Mission régionale d'autorité environnementale

Avis sur le projet de construction d'une centrale photovoltaïque au sol sur une ancienne carrière à Dugny-sur-Meuse (55) porté par Total Quadran

n°MRAe 2021APGE62

Plan de masse

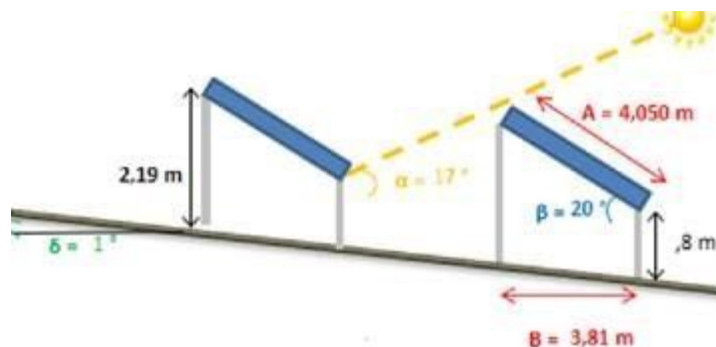
Le dossier précise que les tables seront ancrées dans le sol par des pieux battus.

La nappe phréatique est affleurante au fond de la carrière, à environ 197 m NGF. La nappe d'eau des « Calcaires oxfordiens » est vulnérable à la pollution en raison de la géologie calcaire à forte densité de fissures. D'après les coupes figurant dans le dossier, certaines tables seront installées à la côte 200 m NGF, ce qui est proche du toit de la nappe.

L'Ae s'est interrogée sur le risque d'atteinte à la nappe par les pieux en cas de contamination par incendie ou par dissolution, par les eaux de pluie, du zinc composant les tables galvanisées supportant les panneaux.

L'Ae recommande de démontrer, pour les diverses techniques possibles de fondations des panneaux, que celle des pieux relève de la meilleure technologie pour la protection de l'environnement à cet endroit, par rapport à des fondations non invasives, par exemple sur longrines ou massifs en béton posés au sol.
